《佛山市禅城区CC-D-05-04-05街坊（河滘幼儿园地块）控制性详细规划局部调整》

批前公示

公示说明

调整前规划示意图

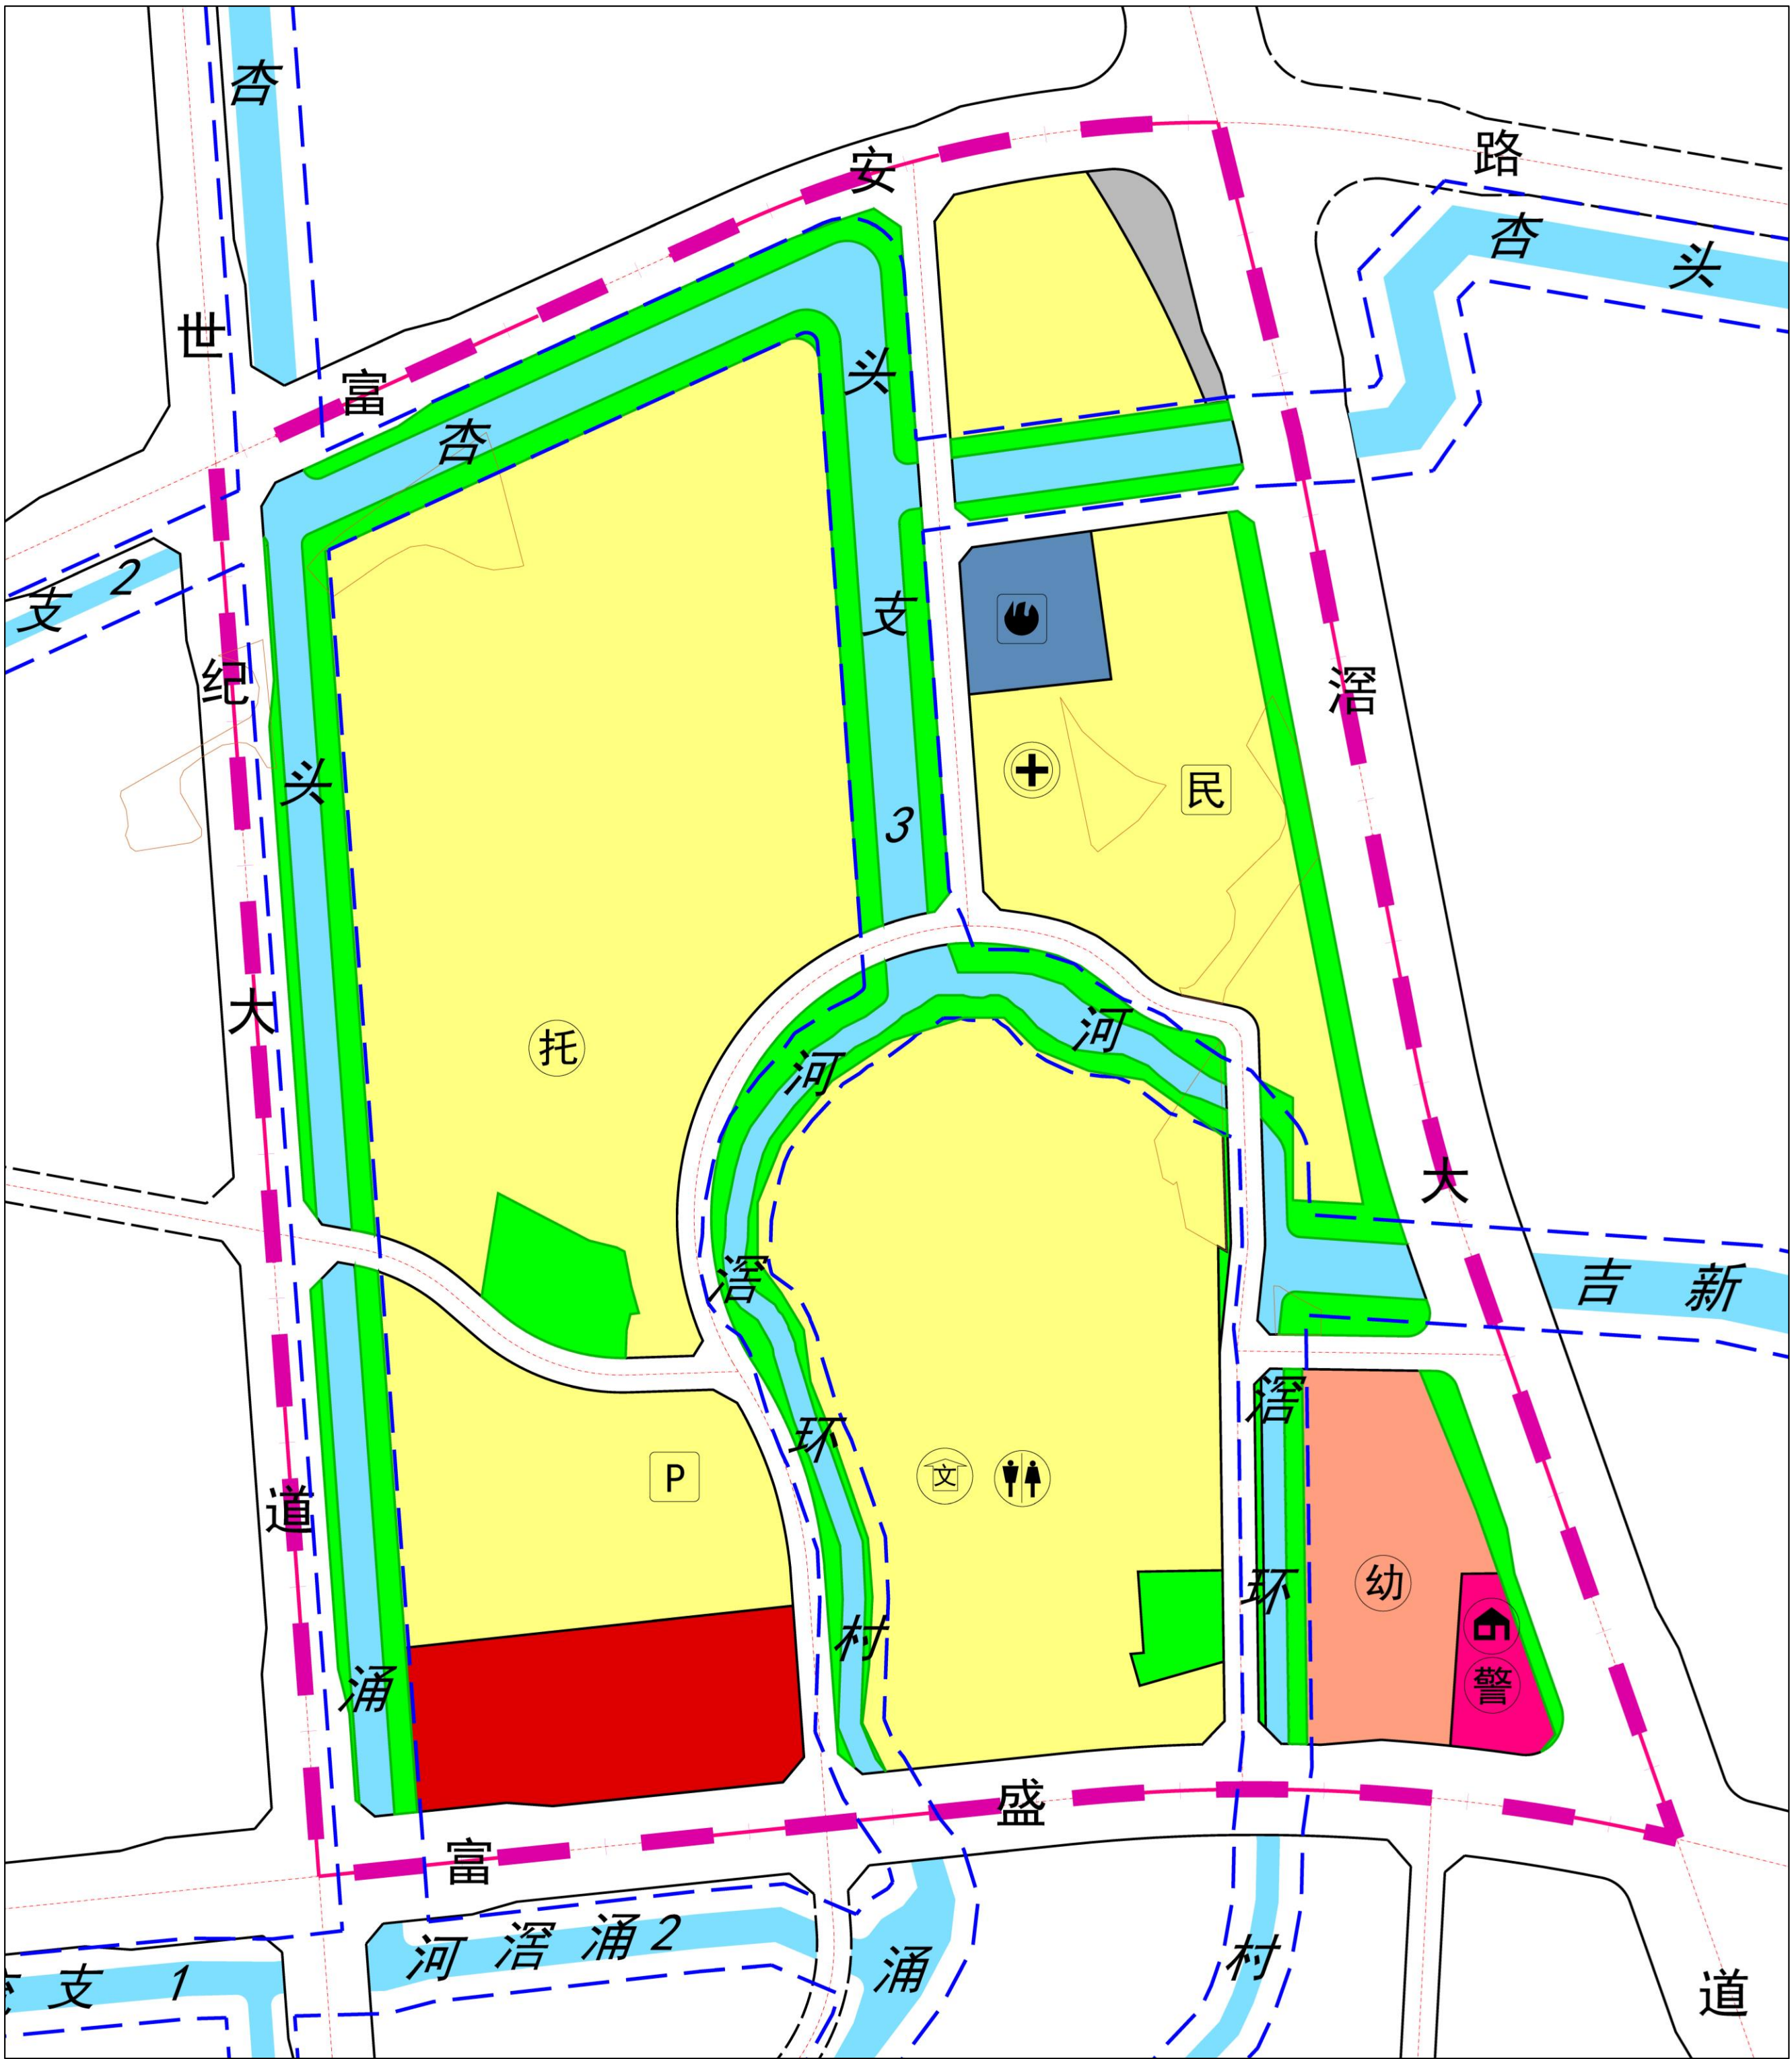
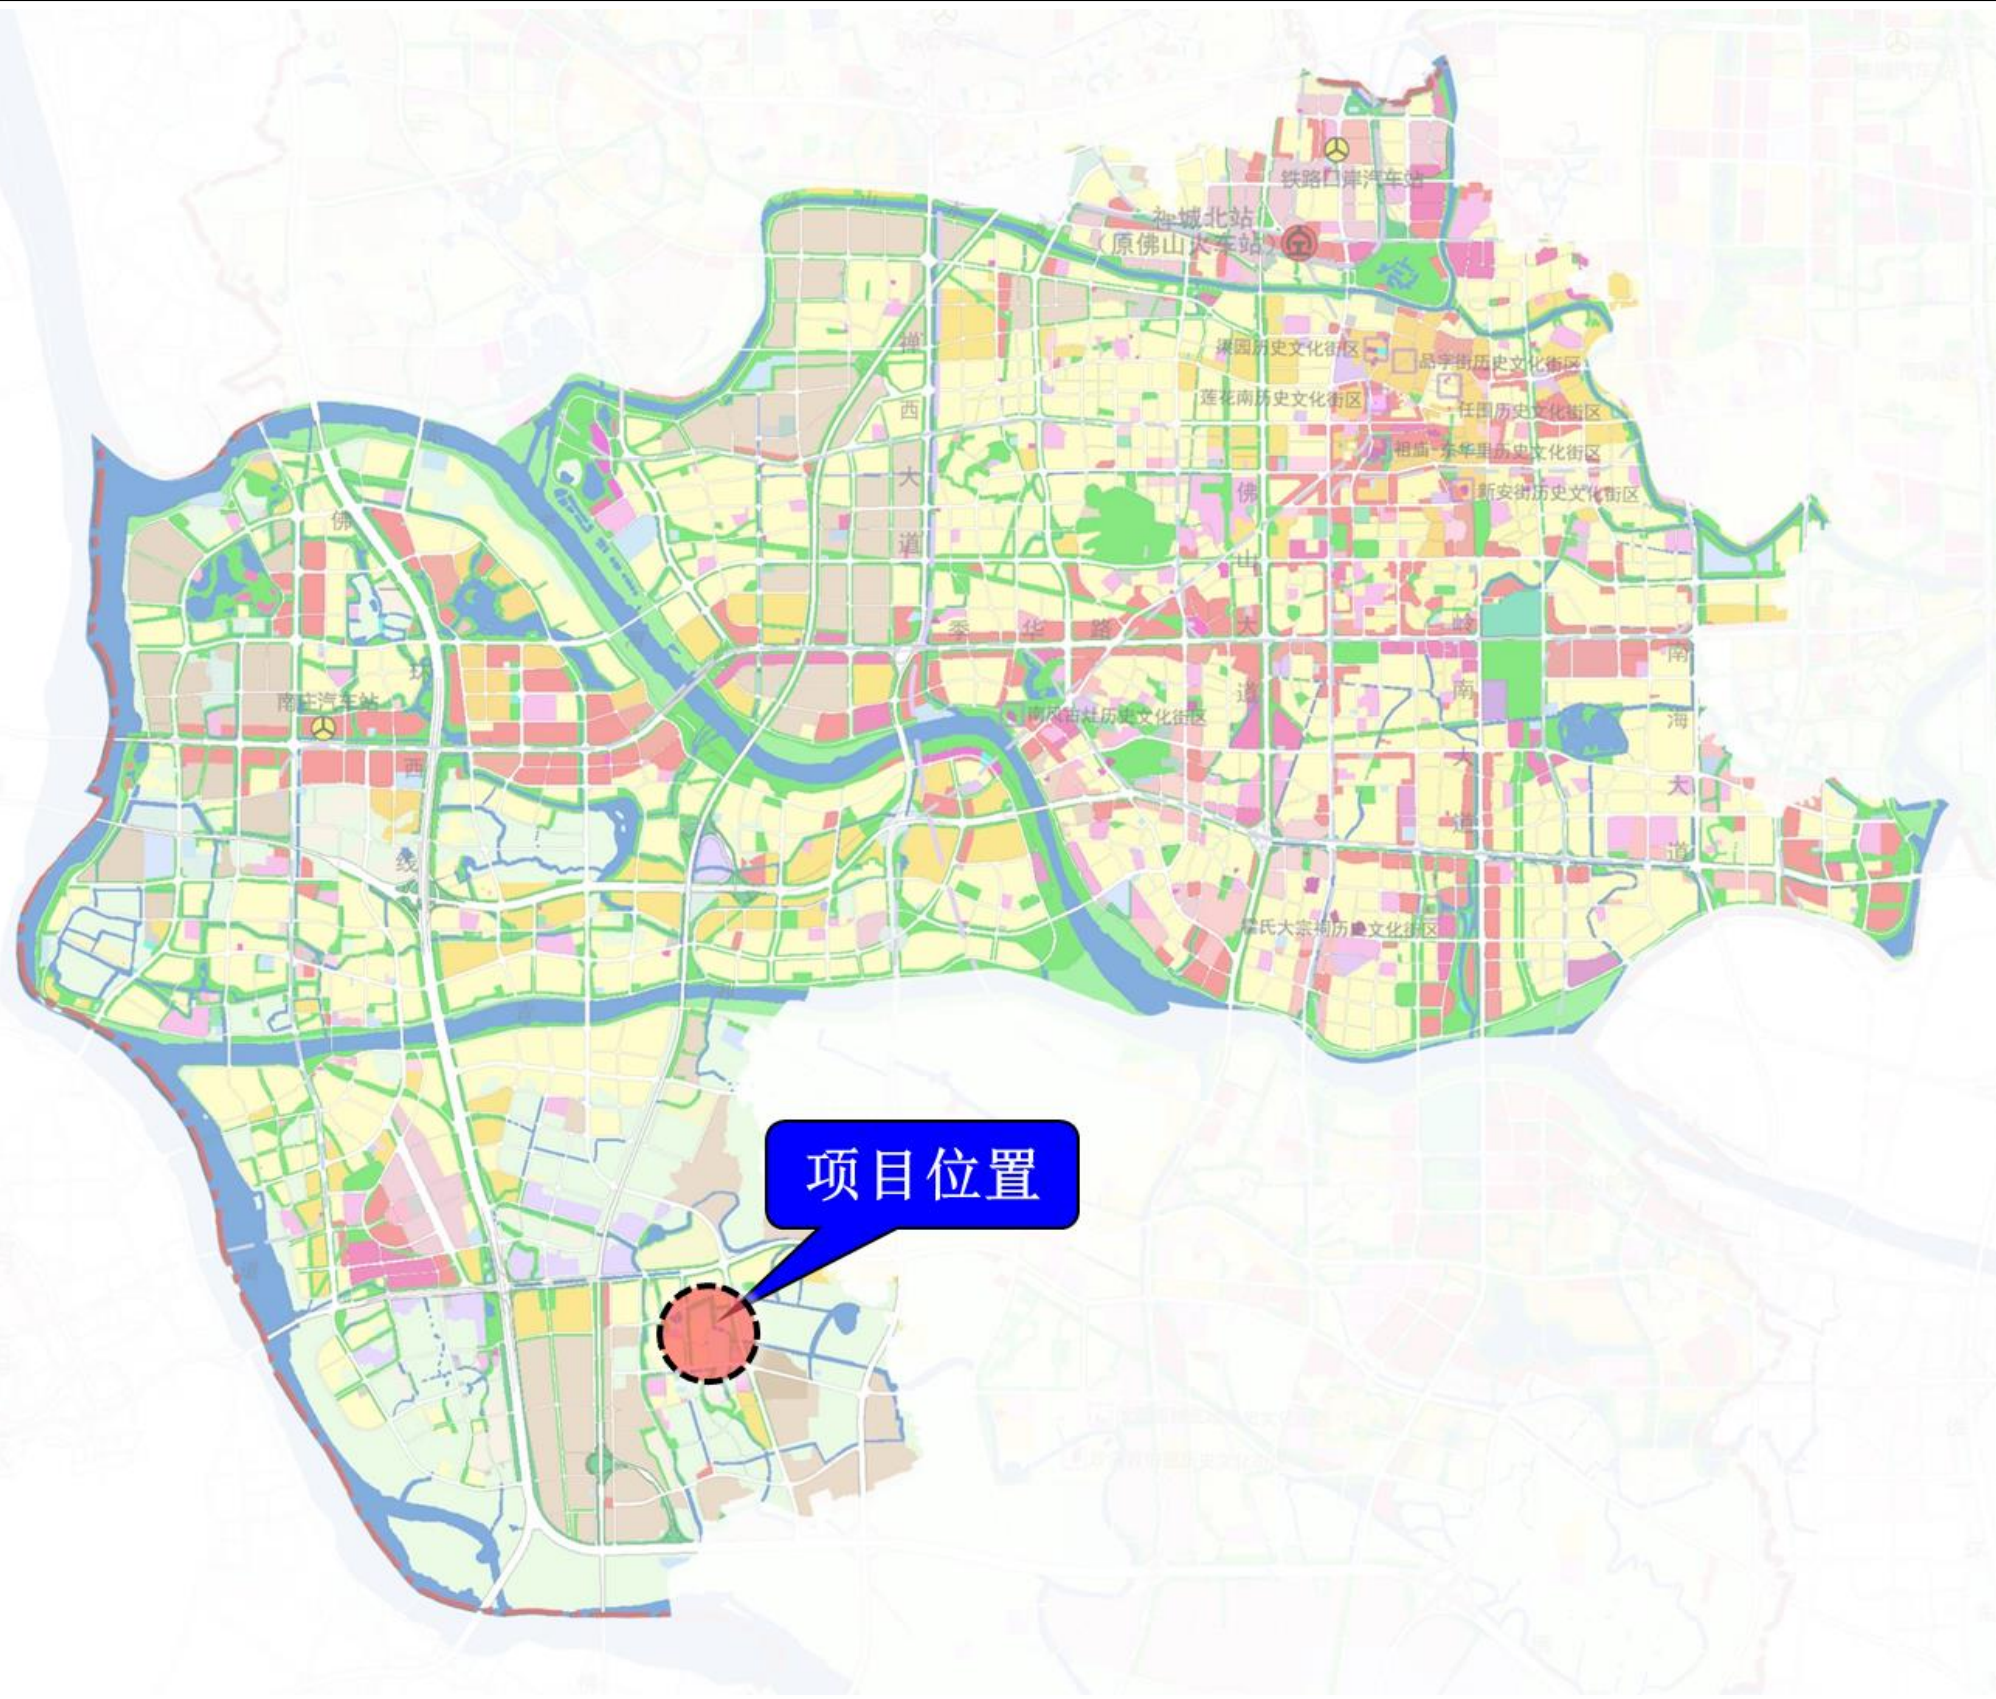
调整内容主要包括将河滘村委会西侧地块由多个公共服务设施用地调整为教育用地（幼儿园），将地块上原有布局的三处公共设施移至北侧商业地块。衔接最新国土空间规划“三区三线”划定成果，对道路网进行优化。根据技术管理规定对地块指标提出相应控制要求。
